Milano, Prot 052_24WLW

ID: [8023]

Progetto di un impianto agrivoltaico, denominato "Orta Nova" di potenza pari a 68,47 MW e delle relative opere di connessione alla RTN, da realizzarsi nei Comuni di Orta Nova (FG), Cerignola (FG) e Manfredonia (FG).

Proponente: X-Elio Italia 7 S.r.l.

Figura 1: Evidenza dell'interferenza tra parco agrivoltaico "Orta Nova" e parco eolico "Lampino" (la cui istanza è anteriore)

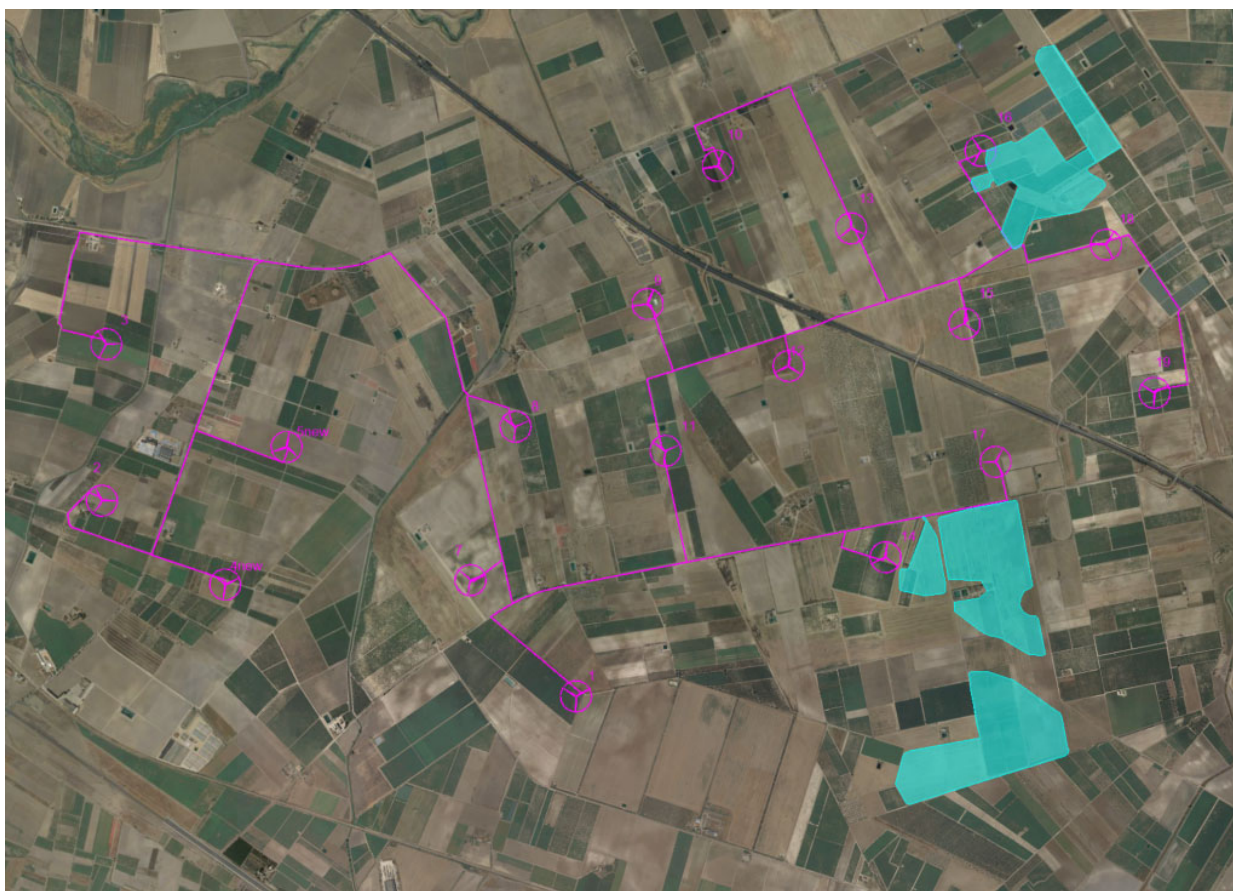
Nelle immagini successive è possibile verificare l’interferenza dell’impianto agrivoltaico presentato

dalla società X-Elio 7 S.r.l. (ID: 8023) con il parco eolico già presentato dalla società scrivente (ID: 4806).

Figura 3: Stralcio catastale progetto eolico "Lampino" – aerogeneratore 16

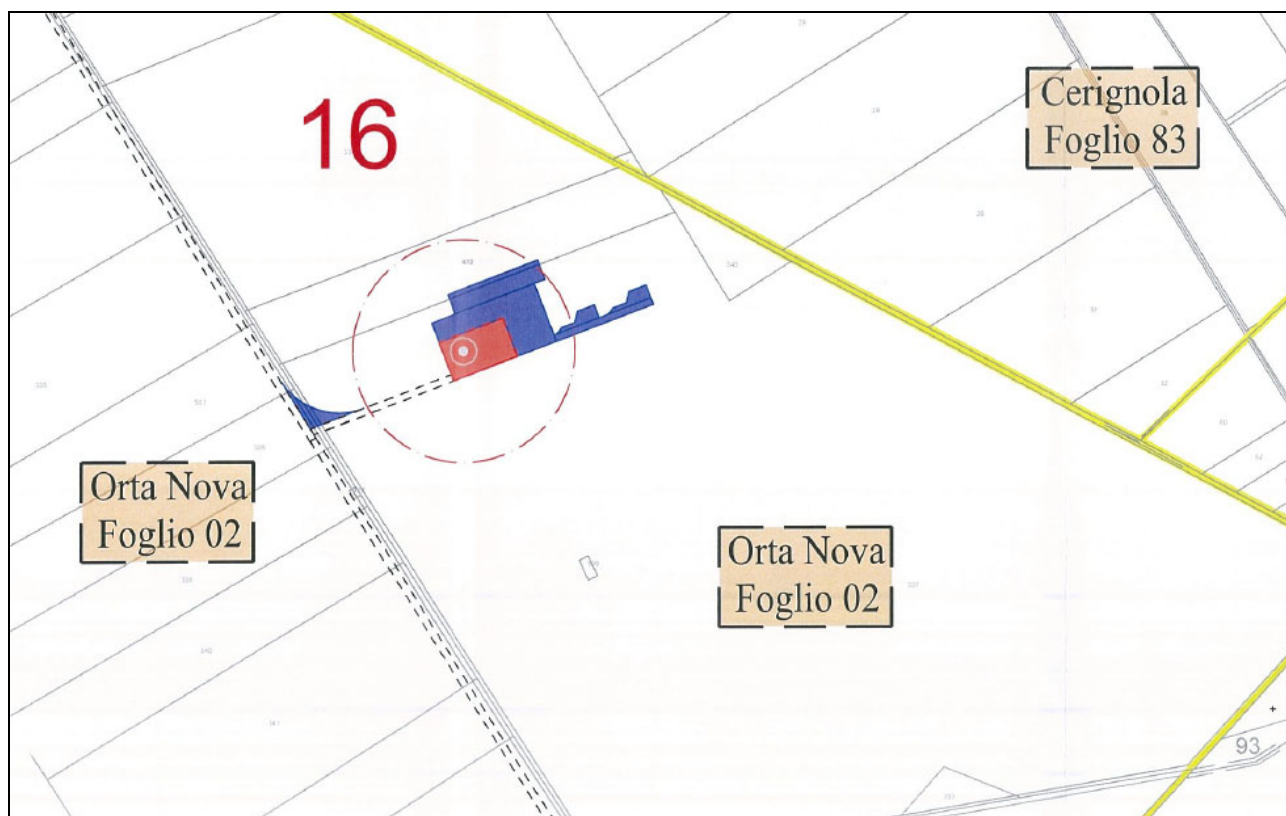
L'aerogeneratore 16 occupa le particelle catastali 337 e 432 del foglio 2 del comune di Orta Nova (FG).

Figura 4: Stralcio catastale progetto agrivoltaico "Orta Nova"

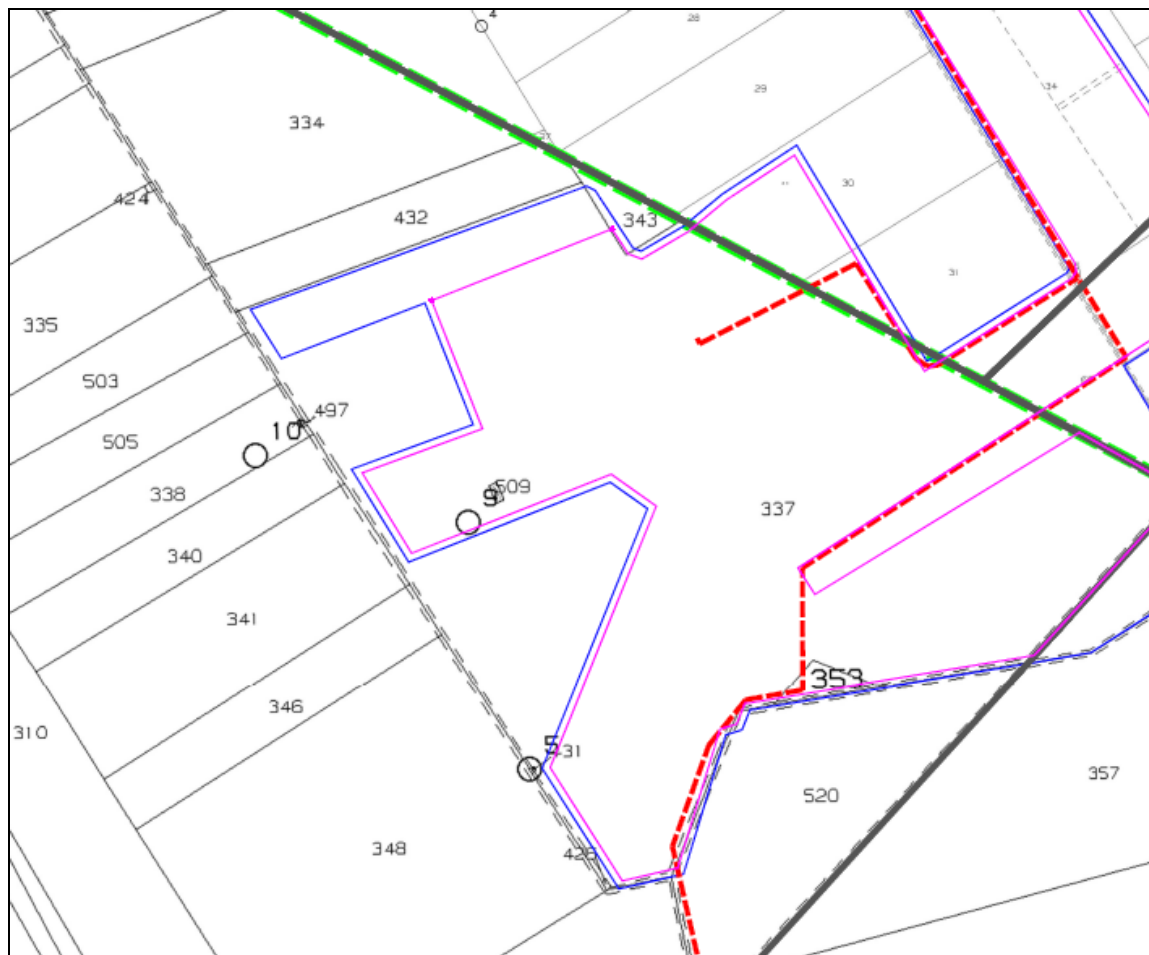
L'impianto agrivoltaico "Orta Nova" occupa la medesima particella 337.

Figura 5: Stralcio catastale progetto eolico "Lampino"- aerogeneratore 14

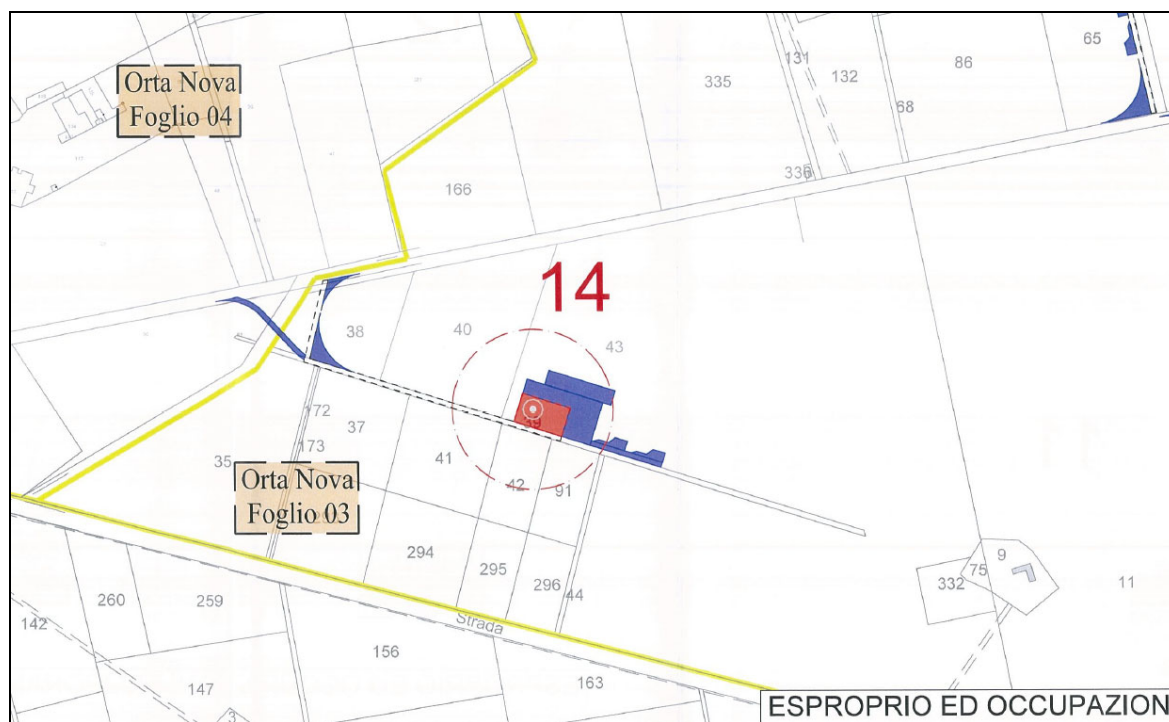
L'aerogeneratore 14 occupa le particelle catastali 43, 40, 41, 42 e 91 del foglio 3 del comune di Orta Nova (FG).

Figura 6: Stralcio catastale progetto agrivoltaico "Orta Nova"

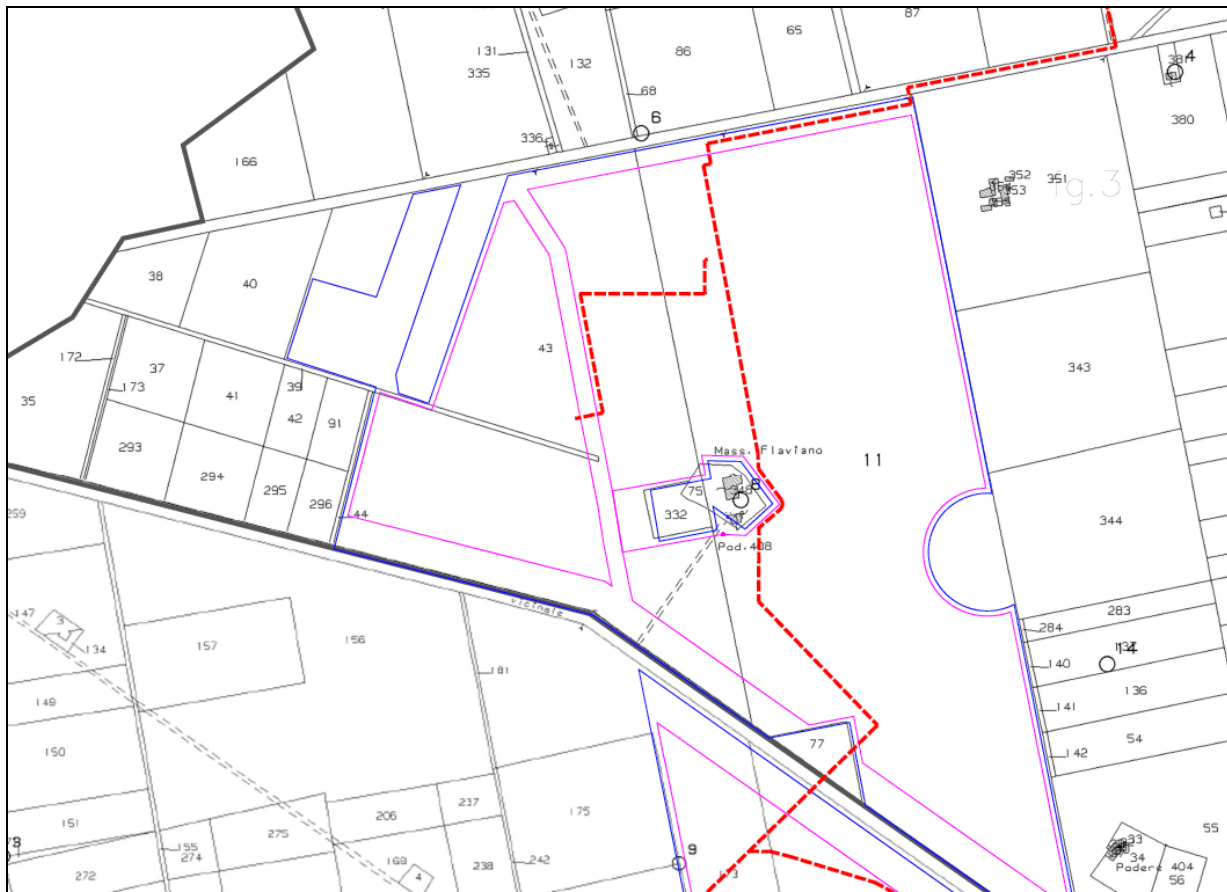
L'impianto agrivoltaico "Orta Nova" occupa la medesima particella 43.

Si chiede a Codesto Spett.le Ministero di tenere conto di tale interferenza nella valutazione del progetto agrivoltaico "Orta Nova" che nella sua configurazione attuale risulta essere incompatibile con la presenza del parco eolico "Lampino Wind" già autorizzato alla costruzione ed esercizio con DETERMINAZIONE DEL DIRIGENTE SEZIONE TRANSIZIONE ENERGETICA 12 dicembre 2022, n. 260.
